Aufgabe: Kabeltausch

Pfadfunktionstexte vor Kabeltausch

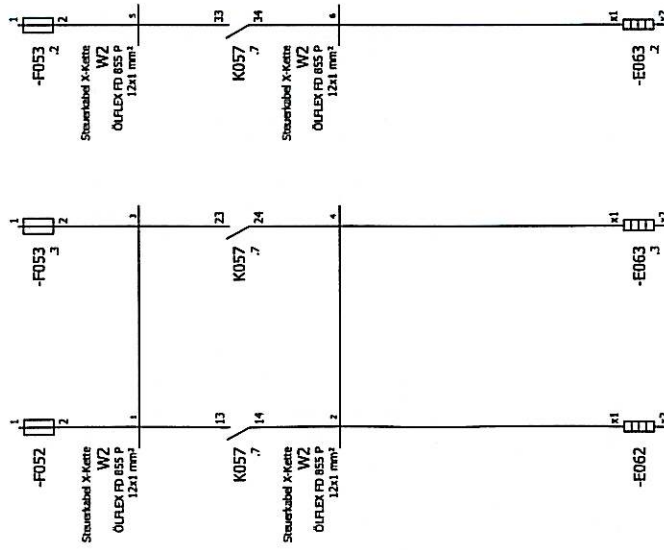
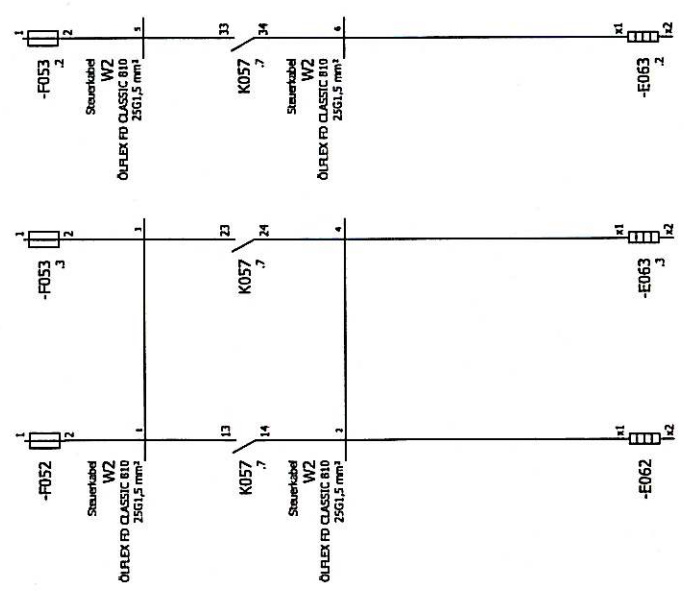
1. Artikeltausch über "Eigenschaften-Artikel-Geräteauswahl"
 --> Pfadfunktionstexte bleiben erhalten
 --> an Kabel wird links werden Kabeldaten nicht mit umgeschrieben ist so erwartbar

2. Artikeltausch über "Eigenschaften(allgemein)-Artikel-Geräteauswahl"
 --> Pfadfunktionstexte ändern sich
 --> an Kabel wird links werden Kabeldaten korrekt umgeschrieben

Das ist Murks,
 nach meiner Meinung hat ein Pfadfunktionstext nichts mit dem Artikelfunktionstext zu tun.

Hier das Kabel tauschen !!
 Hauptelement:
 Kabel mit Funktionstext:
 "Steuerkabel X-Kette"
 für Auswertung Kabelübersicht

Pfadfunktionstexte nach Kabeltausch:
 Es wird der Funktionstext vom Kabel eingetragen !!
 Warum wird bei diesem "highlight" Pfad 3 nicht mit geändert ????

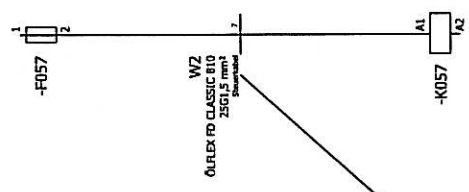
Das ist Murks,
 nach meiner Meinung hat ein Pfadfunktionstext nichts mit dem Artikelfunktionstext zu tun.

Hier das Kabel tauschen !!
 Hauptelement:
 Kabel mit Funktionstext:
 "Steuerkabel X-Kette"
 für Auswertung Kabelübersicht
